To: 5.1.2e | 5.1.2e @odra.nl]
Cc: 5.1.2e | 5.1.2e @odrn.nl]
From: 5.1.2e
Sent: Fri 11/8/2024 9:39:19 AM
Subject: FW: Parallelweg West 83 te Culemborg (n.a.v. emails m.b.t. "pro forma bezwaarschrift (uw referentie 29069/JSC/ah) [VIL-29069]")
Received: Fri 11/8/2024 9:39:41 AM

Beoordeling deelsaneringsplan

Antwoord: Tekening 1 laat zien wat er al gedaan en herschikt is:

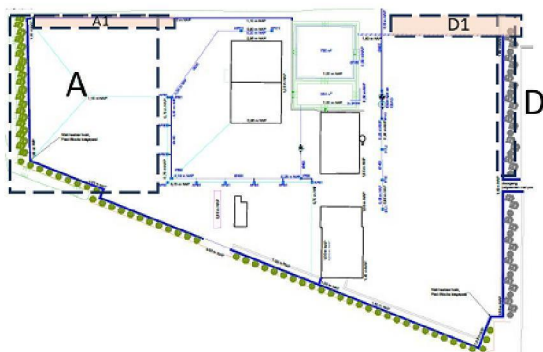
In de uitwerking "Voorstel uit te voeren werkzaamheden" ontbreken ontgravingskaarten/dwarsprofielen, waaruit blijkt waar tot welke diepte nu exact ontgraven is/wordt en wat de dikte van het toe te passen immobilisaat is. Het is nu nog te onduidelijk.

Voor deel A geldt dat dit geheel is afgerond en wat daaruit gekomen is herschikt is in de strook op A1. Maar daar vragen we juist nog een dwarsdoorsnede van. En bij de eerste vraag inclusief antwoord wordt omschreven dat de werkzaamheden nog uitgevoerd moeten worden toch??

Wat wordt er bedoeld met 'ietwat verhoogd' en moeten we daar dan niet ook meer gegevens over gevraagd worden? Of we moeten aangeven dat in het evaluatierapport dit in ieder geval voldoende verduidelijkt moet worden.

Er is voor deel A ongeveer 30cm verwijderd waarvan alleen een deel van de onderste laag vervuild was. Voor deze werkzaamheden is 80-100m³ verplaatst naar A1.

Dit is een strook van 3 meter breed en 40 meter lang.

Voor deel D is een eerste smalle strook aan de rechterzijde ontgraven ten behoeve van het plaatsen van de keerwand en herschikt op D1.

Er is voor dit deel van Deel D ongeveer 140m³ verplaatst naar D1 over een lengte van 60 meter en breedte van 8 meter. Door de bredere verdeling en geringe hoogte is afschuiving naar de wetering geen risico.

De hoogte zal nog ietwat worden opgehoogd door de komende graafwerkzaamheden gepland en te zien in tekening 2, maar niet zo significant dat er sprake zal zijn van een grondwal (slechts een ietwat verhoogd maaiveld).
